AFECCIONES CAUSADAS POR LA CONSTRUCCIÓN DEL TUNEL DEL SUBFLUVIAL DE LAMIAKO Y EL VACIADO DEL PARQUE DE ARTAZA EN EL INSTITUTO ARTAZA-ROMO.

Marzo de 2025.

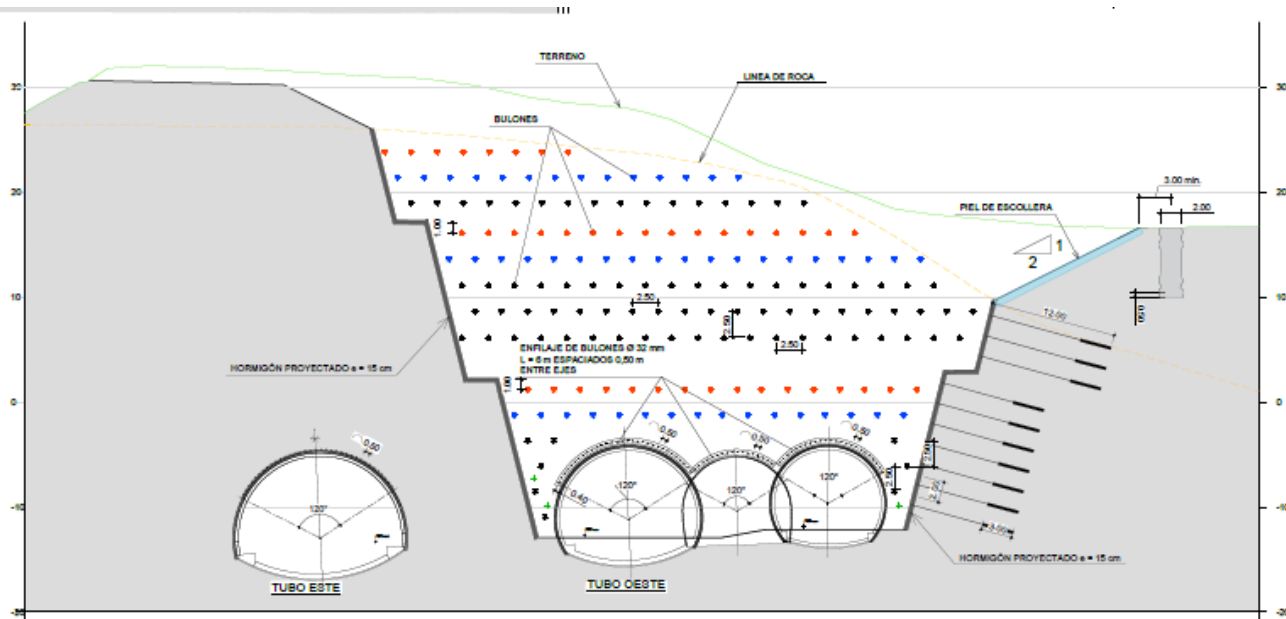
Esa es la ubicación del agujero (vaciado) que van a hacer en Artaza en relación con el patio del Instituto (líneas blancas).

Ese agujero tiene una **profundidad de 45 metros** y desde su parte inferior empezarán a excavar los túneles (donde están las chinchetas azules) hacia Sestao. Ese agujero, una autentica mina a cielo abierto, se plantea a 55 metros de las ventanas del centro y a 10 m del patio.

Donde está la chincheta verde plantean **un vertedero temporal para tierras**, al lado de las ventanas del centro, a 25 metros.

La línea azul que rodea el patio es un **muro de 235 m de largo y 6 m de alto para tratar de minimizar el ruido en el centro**. Evidentemente, de hacer algo, solo lo conseguirá en las plantas bajas y primera del centro.

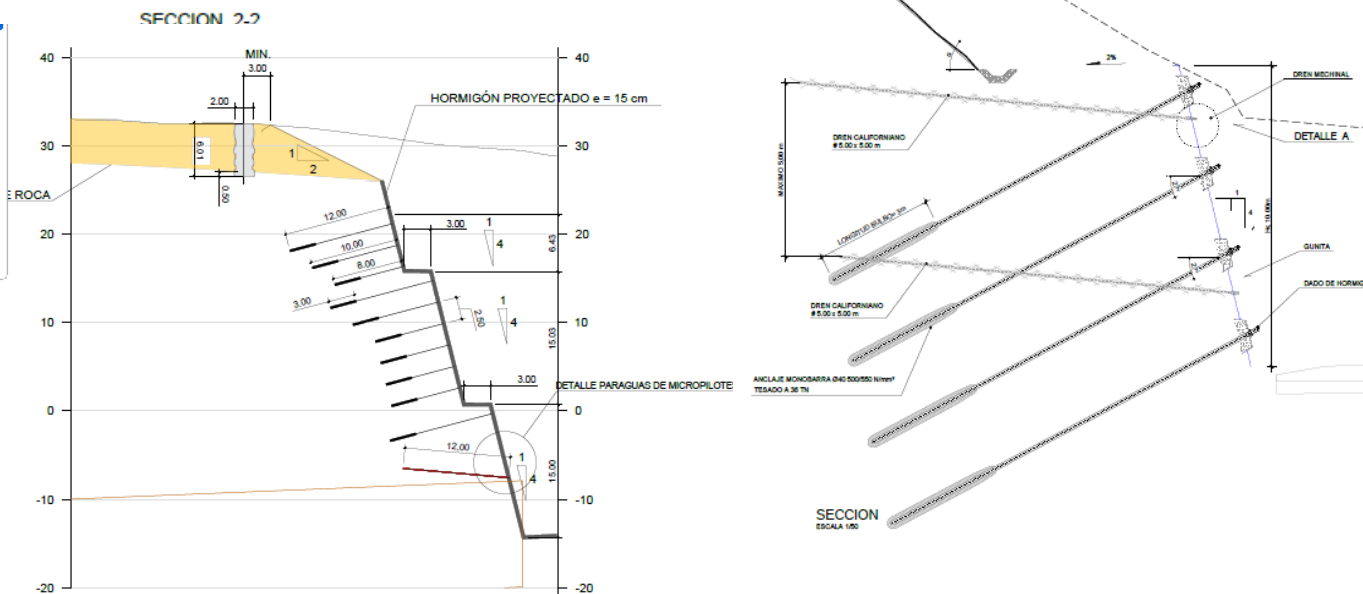
En la excavación de ese agujero es de tal magnitud que tienen que hacer **medidas de refuerzo para que no se les caigan los taludes**. Va a ser tan profundo que si le diesen una pendiente normal, tendrían que demoler los edificios del centro, llegando casi hasta la calle Gobelaurre.

Por eso hacen esos “puntitos” de colores. Son **cientos de bulones**, que son taladros en la roca de 8 a 12 m de profundidad y 10/15 cm de diámetro.

Además este tipo de obras de estabilización de taludes de terrenos ahora bajo tierra, generan una incertidumbre tremenda, porque no se sabe bien el tipo de material que tienen que estabilizar. Eso sí, lo estabilizarán con los métodos que sea una vez el hueco esté abierto.

- TALUDES CON SOSTENIMIENTO SISTEMÁTICO (ANCLAJES)
- PIEL ESCOLLERA
- INYECCIONES JET GROUTING \varnothing 2 m.
- PANTALLA DE PILOTOS DE MORTERO \varnothing 1 m.
- PANTALLA ESTRUCTURAL

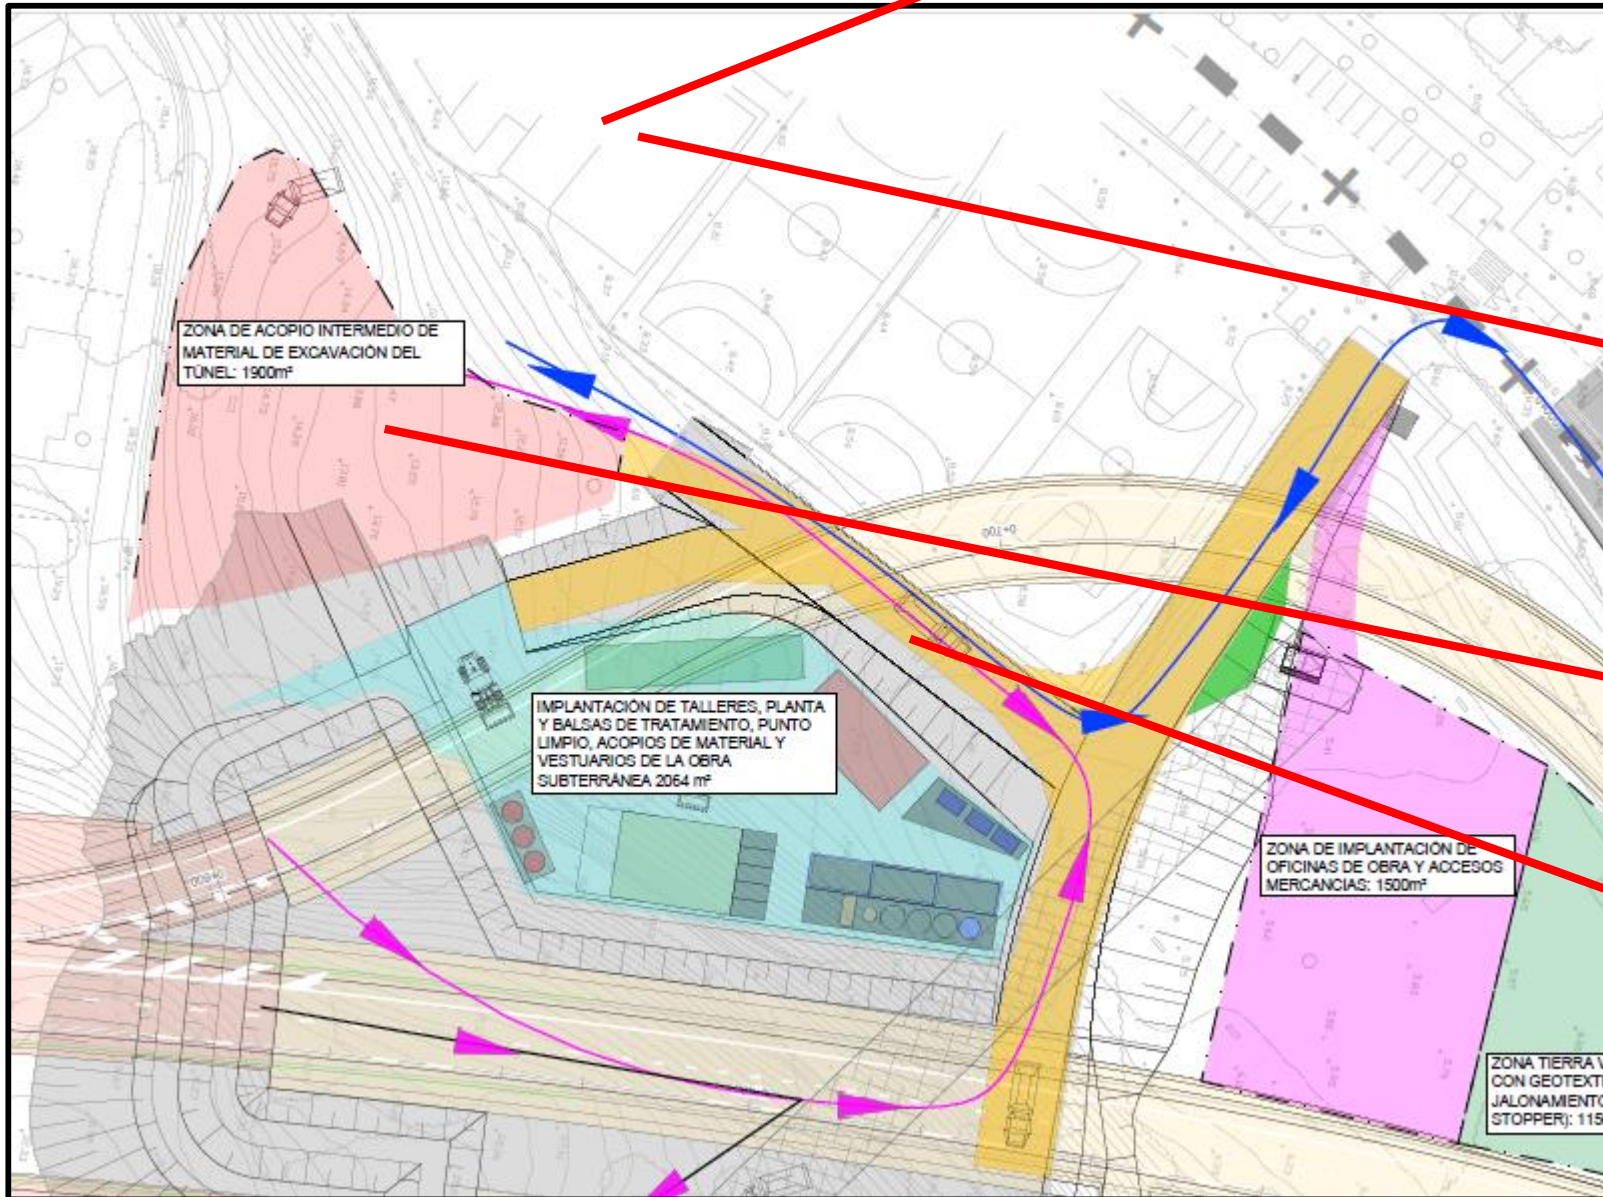
Además, en toda la parte superior de la ladera que se genera en la excavación de ese agujero, tienen que hacer una especie de muros subterráneos mediante una técnica que se llama jet grouting. Es el contorno azul discontinuo. De esta manera envuelven todo el terreno para garantizar su impermeabilización y que no se les llene de agua como una piscina mientras lo excavan.

Figura 188. Ubicación del elemento apantallante propuesto.

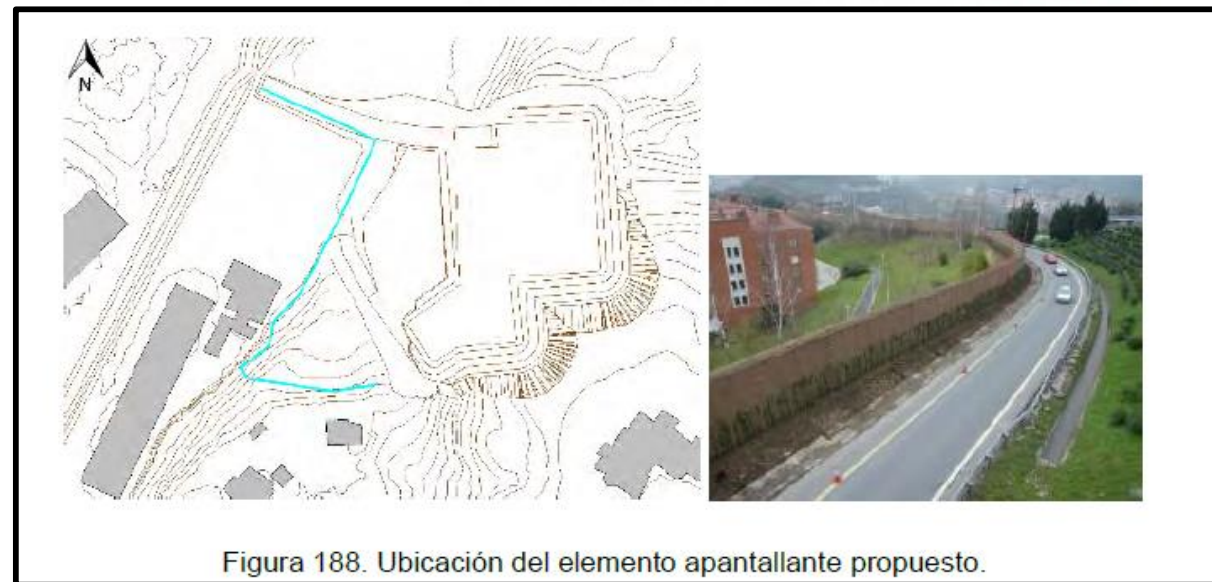
Ante esos datos, la superación con creces de los objetivos de calidad acústica, el promotor plantea una serie de medidas correctoras, entre ellas un **muro de 6 metros de alto Y 235 de largo que rodeará todo el patio del Instituto que da a Artaza.**

Aún así, no hay problema legal alguno, porque el propio Estudio de la Diputación ya dice que van a utilizar una posibilidad que recoge la normativa de ruido para **dejar sin efecto los objetivos de contaminación acústica.....** Hecha la ley, hecha la trampa:
